## 厦门宏发汽车电子有限公司审核案例

认证类型：质量管理体系复评审核

认证标准：TS16949:2009

审核时间：2015.12.3-6

## 电容 (0603规格) 焊盘设计标准

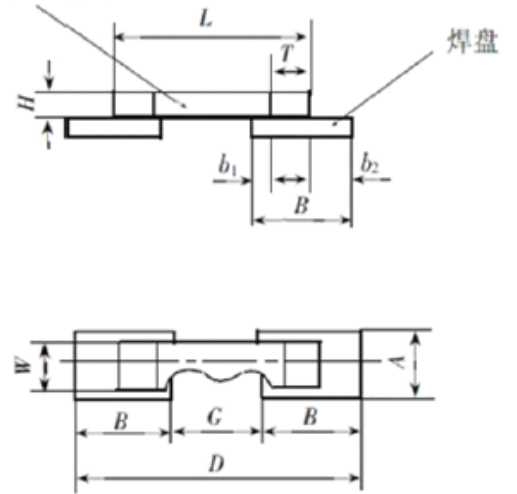
审核员来到现场，调出钢网，在显示器的放大状态下查看C7位置。审核员要求测量其钢网焊盘间距，技术人员仔细认真测量，最终钢网焊盘间距确定为0.6mm。审核员查资料发现该0603型电容的推荐间距为0.7mm，小于此尺寸容易出现焊球。

审核员在放大的屏幕上看到该电路板上0603的电容和电阻的焊盘大小相同，而电阻的厚度为0.45mm，电容的厚度为0.8mm，按焊盘尺寸设计规范越厚的焊盘焊接的d2取值越大，即焊盘的面积要大，以便有足够的焊锡焊接牢固。

不符合声明	依据要求	客观证据
	的记录，并能在要求时提供。组织必须进行有效的分析，采取纠正措施以防止再发生。	2000PPM, 从分析报告来看, C7 电容两端焊接处焊锡略显单薄, 查看其钢网焊盘间距为 0.6mm, 而该 0603 型电容的推荐间距为 0.7mm, 小于此尺寸容易出现焊球。该电路板上 0603 的电容和电阻的焊盘大小相同, 而电阻的厚度为 0.45mm, 电容的厚度为 0.8mm, 按焊盘尺寸规范越厚的焊盘焊接的 d2 取值越大。目前的 PCB 检查表中未对上述要求规定检查。电阻电容的规格书上仅有封装尺寸, 设计师仅依据规格书定出焊盘尺寸, 需要建立适用于宏发的电阻电容的标准库, 保持 PCB 的设计一致性和稳定性。

1. 因 0603 规格的电容和电阻封装尺寸一致，设计师在设计焊盘间距时，只凭经验，并未考虑二者之间厚度的差异，导致不同厚度的电阻和电容焊盘间距设计尺寸是相同的，没有区别。
2. 根据设计理论要求，更新电阻和电容的 PCB 设计标准库，确保 PCB Layout 设计的合理性和一致性。

元件规格	
L1 (mm)	1.6
W (mm)	0.8
T (mm)	0.8
L2 (mm)	0.2
L3 (mm)	0.2

焊盘规格	
A (mm)	0.9
B (mm)	0.85
G (mm)	0.7
b1 (mm)	0.25
b2 (mm)	0.4
K (mm)	0.1

3. 细化产品设计评审的内容，增加核查产品的 PCB Layout 是否符合设计标准的要求，确保器件的设计符合标准库的要求。
4. 水平展开到其他元器件建立设计标准。
5. 从设计规范可以看出，电容的间距加大到 0.7mm，电容的焊盘相比电阻加大，实现了设计原则的要求。
